Pytanie 1.

277/2 **Projekt zagospodarowania działki** **- budowa sali gimnastycznej** **przy Zespole Szkół Ogólnokształcących** **w Kurzeszynie**

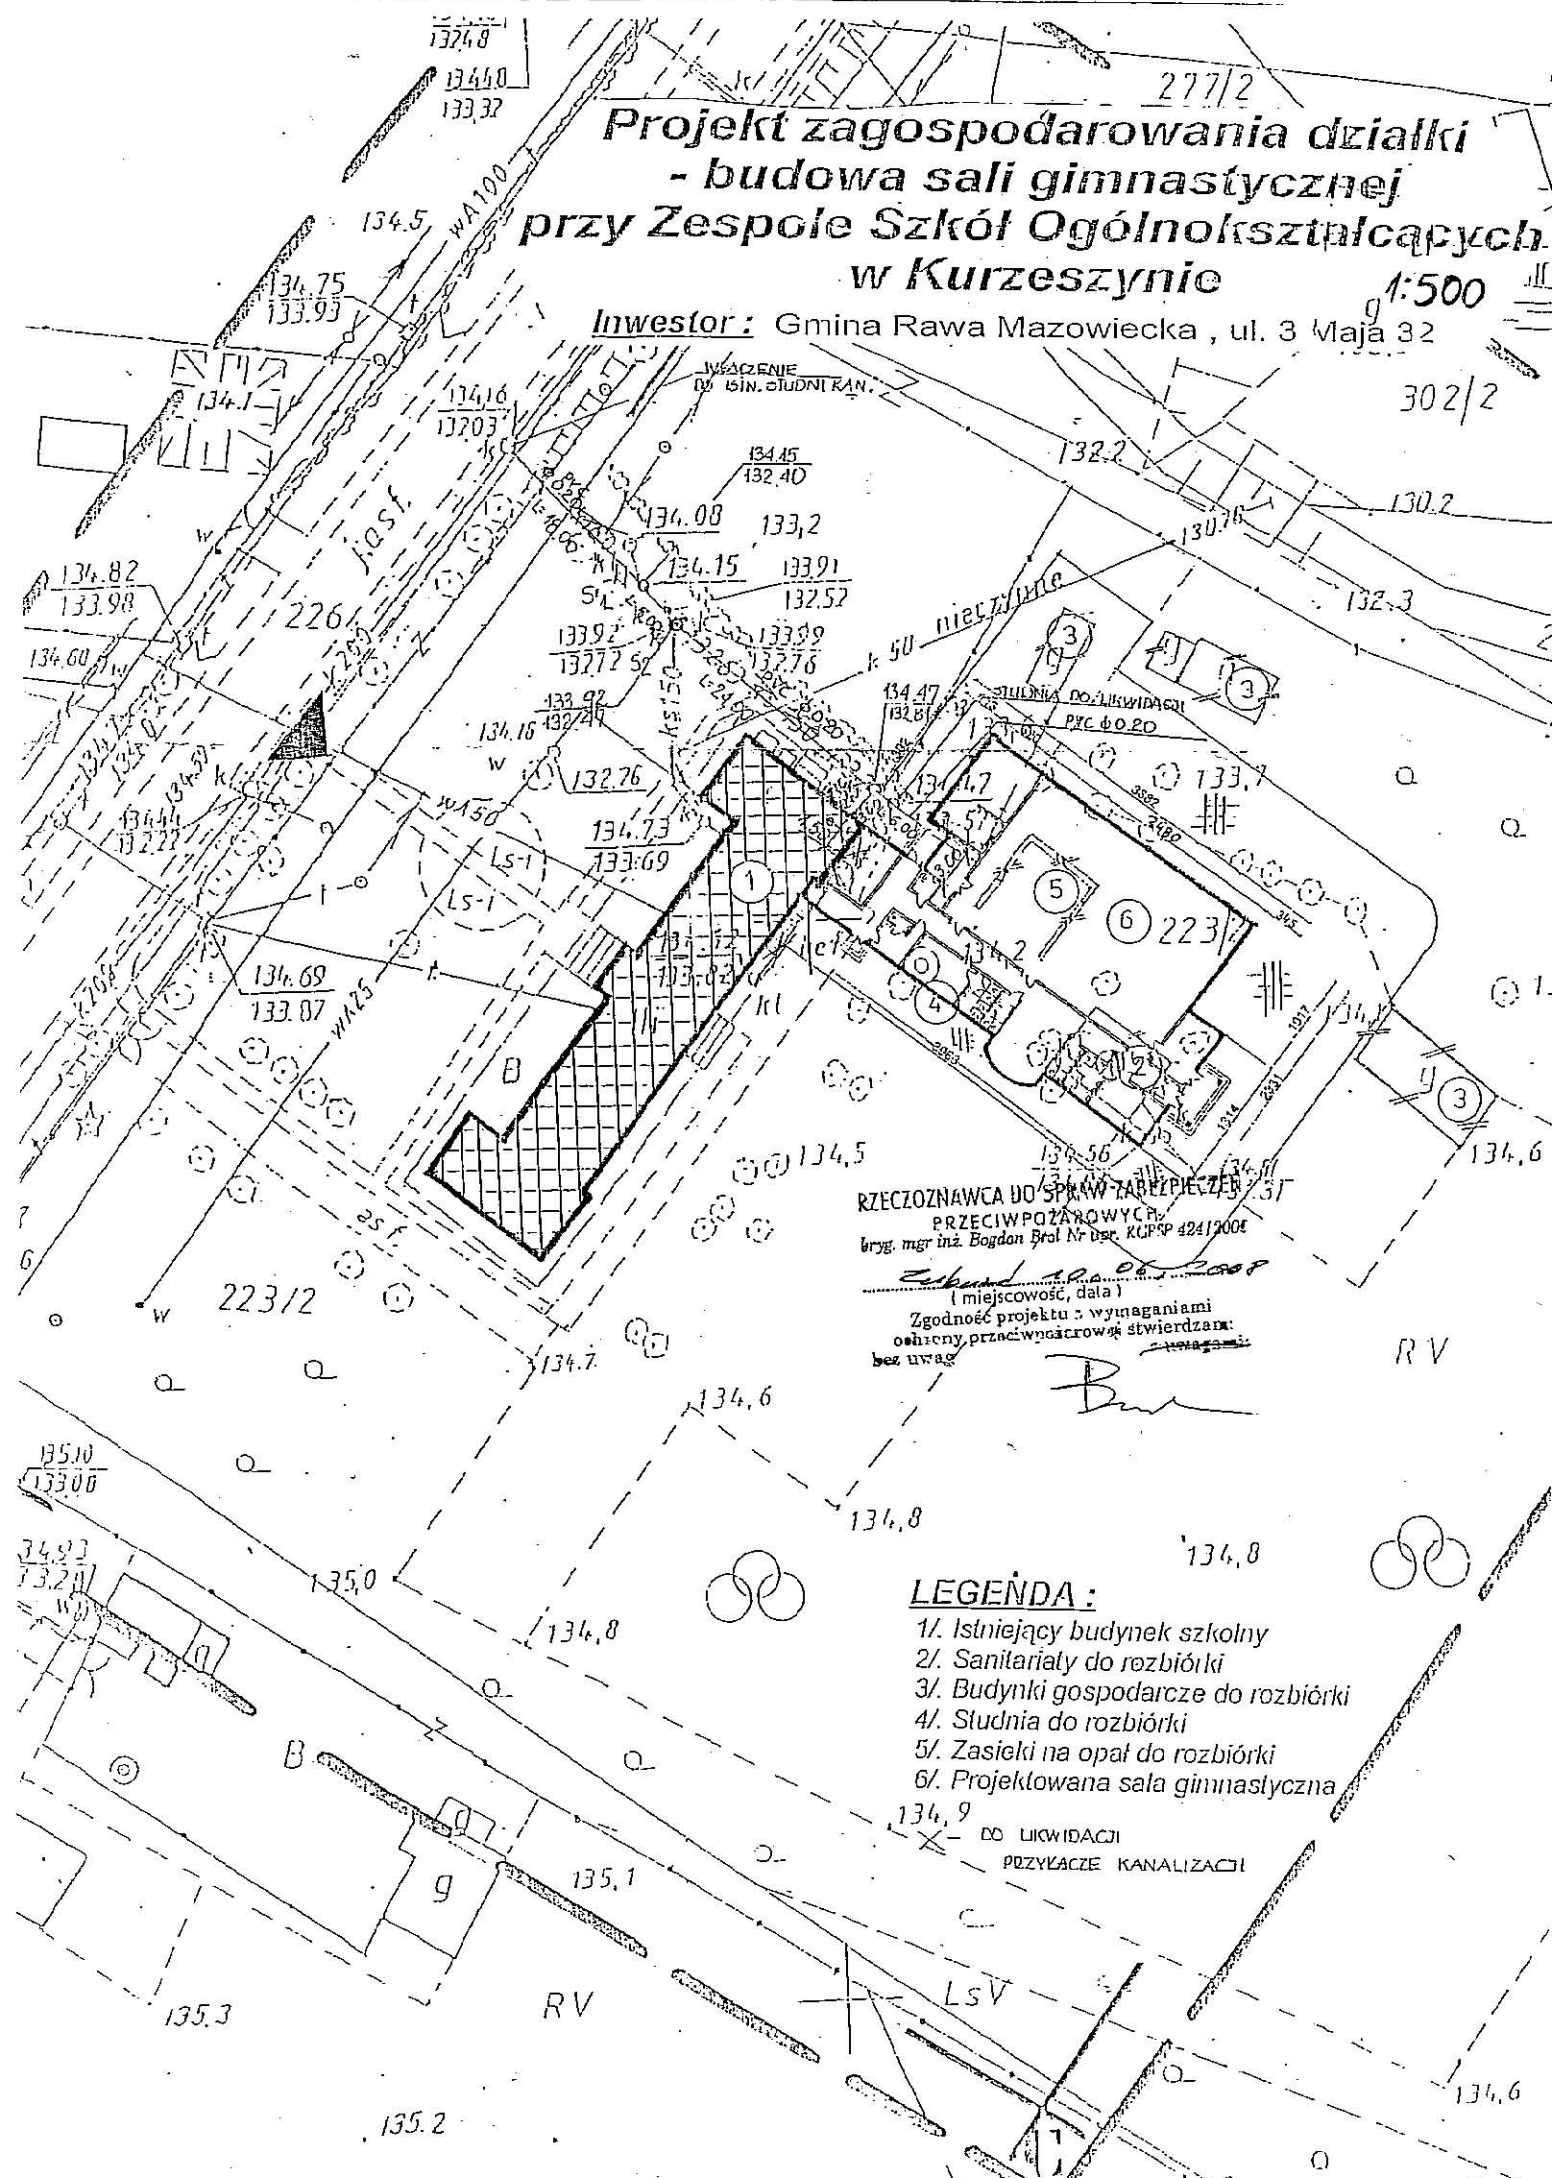
W przedmiarach brak pozycji nawierzchnie kostki betonowej. Prosimy o podanie ilości m² w/w nawierzchni oraz zamieszczenie na stronie zamawiającego projektu zagospodarowania terenu.

Prosimy uwzględnić w wycenie przedmiotu zamówienia , w przedmiarze „Utwardzenie terenu – dojazd do kotłowni” kostkę betonową w kolorze 50 % szara i 50% grafit lub brąz grubości 8 cm na podbudowie i podsypce piaskowo-cementowej o łącznej powierzchni 240,0 m². O tę powierzchnię należy pomniejszyć wycenę z przedmiaru nawierzchni tłuczniowej.

Rysunek projektu zagospodarowania terenu załączono oddzielnie.
